DEPARTAMENTO DE EVALUACIÓN DE ESTUDIOS DE IMPACTO AMBIENTAL

DEIA-DEEIA-AC-0009-0502-2021

Asunto: DEIA-DEEIA-AC-0009-0502-2021., del Estudio de Impacto Ambiental denominado “EXTRACCION DE PIEDRA DE CANTERA (PK80)”.

En atención al **Memorando-DEEIA-0031-20101-2021**, y con base al expediente **DEIA-II-M-061-2020** del Estudio de Impacto Ambiental Categoría II titulado, “**EXTRACCIÓN DE PIEDRA DE CANTERA (PK80)**”, a desarrollarse en el corregimiento de Quebro, distrito de Mariato, provincia de Veraguas, presentado por **PUENTES Y CALZADAS INFRAESTRUCTURAS, S.L.U. SUCURSAL PANAMÁ.**, le informamos que, de acuerdo al segundo informe de ampliación presentado por el promotor, le indicamos las siguientes observaciones:

Figura 1: Polígonos propuestos en el Estudio de Impacto Ambiental del proyecto PK 80

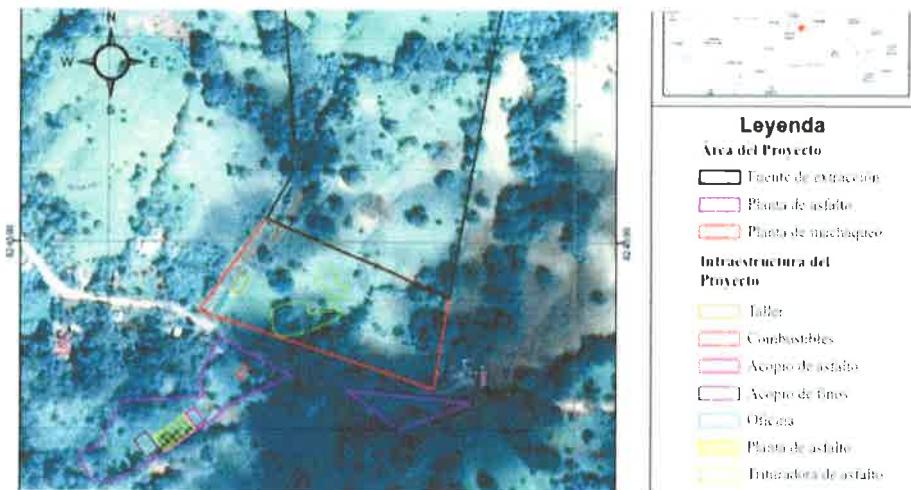
1. En respuesta a la pregunta 1, de la primera información aclaratoria **DEIA-DEEIA- AC-0149-0912-2020**, indica: “*Por lo que la única finca donde se desarrollará el proyecto es la propiedad de la Señora Aminta Peralta con código de ubicación 9708 y folio real 34162 (F)*”, y adjuntan contrato de uso de la finca con código de ubicación 9508, folio real N° 34162 (F), causando discrepancia con lo indicado en respuesta a la pregunta, por lo que se solicita:

- a) Aclarar, en cuál de las dos fincas se realizará el presente proyecto.
 - b) En caso de realizarse sobre la finca con código de ubicación 9708 y folio real 34162 (F), deberá presentar:

La empresa promotora hará una modificación para la simplificación del proyecto por lo que eliminará ambos polígonos de la Finca con código de ubicación 9506 y folio real No. 135 propiedad de la Comisión de Reforma Agraria y en uso de la Señora Marta Cortez de Peralta con cédula 7-61-304 como se muestra en el Mapa de Concesión e Infraestructuras y el Mapa de Localización de Infraestructuras en el Anexo 2. Por lo que la única finca donde se desarrollará el proyecto es la propiedad de la Señora Aminta Peralta con código de ubicación 9708 y folio real 34162 (F).

Figura 2.1 Ubicación de los cruces pluviales

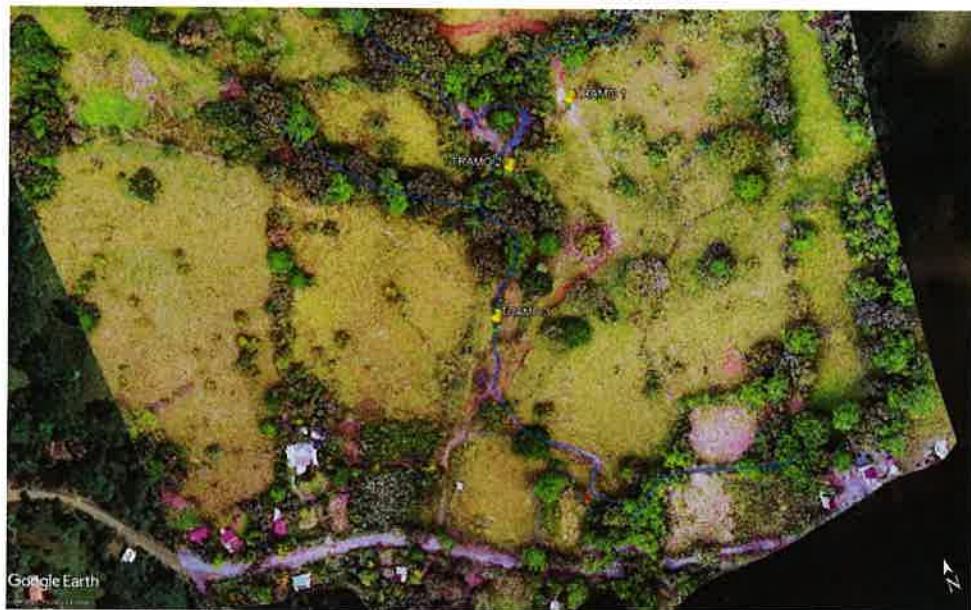
Dentro de la cantera se deben colocar tres cruces pluviales con el fin de poder transitar dentro.
